Detaljregulering for Geilo Fjellandsby Felt 1 & 3 - 3. gangs behandling

Rådmannens innstilling

Utvalg for plan og utvikling vedtar å legge forslag til detaljregulering for Geilo fjellandsbyen felt 1 og 3 ut til begrenset høring, med følgende endringer:

Fig. 2. Utklipp overvannsplan HB101

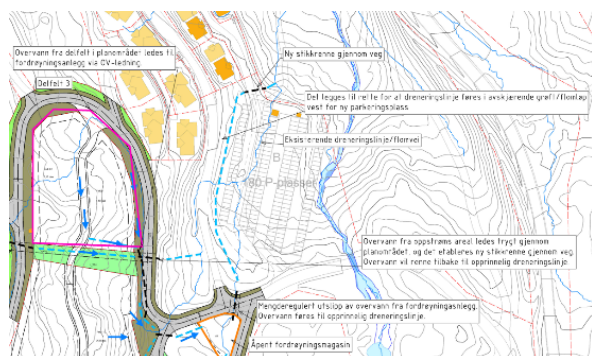
Som NVE minner om, er det kommunen som har ansvaret for at det blir tatt nødvendig hensyn til overvann i arealplaner. Her vises til vedlagt tegning HB101 datert 19.02.25, der både avrenning fra både felt 1 og 3 er planlagt til fordrøyningsanlegg (#3) før utslipp videre forbi p-felt B til bekken, jf. figur 2 nedenfor.

Rådmannen anbefaler justering av tilhørende bestemmelser for hensynssone H410_1 (pkt. 6.1), slik at eksisterende dreneringslinje sikres omlagt på vestsiden av p-felt B som planlagt i VA-plan. Rådmannen vurderer at bruk av hensynssoner og tilhørende bestemmelser er avgjørende for å sikre gjennomføringen av planen. Dette vil samtidig bidra til at arealer som er best egnet for overvannshåndtering, og som vurderes som nødvendige for sikker vannavledning, ikke blir bebygget.

1. Maks. mønehøyde (MH, angitt i kote) og maks. planeringshøyde (PH, angitt i kote) sikres.
2. Planavgrensning utvides med gjesteparkeringsplass B, inkludert hensynssone 'krav vedrørende infrastruktur' (jf. overvannstiltak, tegning HB101 datert 19.02.25).
3. Avkjørselspiler til felles parkeringskjeller gjøres juridiske bindende (SOSI kode 1242).

Fig. 3. Prinsippskissen fra bestemmelser

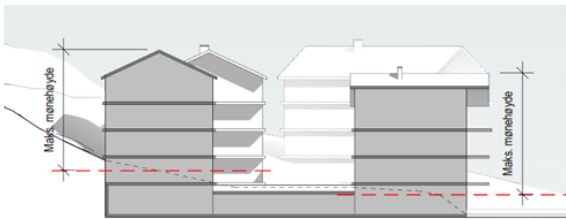
Planfremmer foreslår at maks. mønehøyde skal måles fra gjennomsnittlig planert terreng. Videre legges det til grunn at mønehøyde for «sammenhengende bygningskonstruksjoner» skal beregnes ut fra gjennomsnittlig planert terreng for hvert enkelt «bygningsvolum», jf. prinsippsskisser (se figur 3 under). Rådmannen vil ikke anbefale at reguleringsbestemmelser vedtas med henvisning til en prinsippsskisse alene, uten tilstrekkelig presisering i bestemmelsene. Begrepet «sammenhengende bygningskonstruksjoner» er også ikke nærmere definert eller redegjort for i planbeskrivelsen.

Planbeskrivelsen nevner at «Avklaring av de ulike utbyggingstrinnene i området vil måtte komme som et resultat av etterspørsel i markedet, og funksjons- og konstruksjonsmessige forhold ifm. byggeplanprosjektering.» Det foreligger derfor usikkerhet knyttet til fremtidig utbygging, herunder mulighet for flere byggetrinn enn det som er beskrevet i planmaterialet, samt involvering av flere utbyggere med ulike tilnærminger til utforming av utbyggingsvolum, herunder etablering av felles p-kjeller. I denne sammenheng vises det til figur 3 under, som illustrerer byggegroperne slik de fremgår av planbeskrivelsen.

Forslag til plankart angir ikke kotehøyder, og planforslaget sikrer dermed ikke tilstrekkelige begrensninger knyttet til terrengoppfylling etter sprengningsarbeider. For å ivareta kontroll med terrengbearbeiding og byggehøyder, anbefaler rådmannen at maks. mønehøyde (i kote) fastsettes i plankart. Det vises her til løsning vedtatt for SkiGeilo Lodge i 2024, hvor det er sikret at p-kjeller etableres under feltene med angitt planeringshøyde i plankart, og at planeringshøyden også gjelder for nytt terrengnivå etter oppfylling.

Rådmannen anbefaler på denne bakgrunn at både maks. mønehøyde (MH, angitt i kote) og maks. planeringshøyde (PH, angitt i kote) fastsettes direkte i plankartet. Dette vil bidra til å redusere tolkningsrom i etterfølgende byggesaksbehandling og sikre en forutsigbar utvikling, også med hensyn til innkomne merknader.
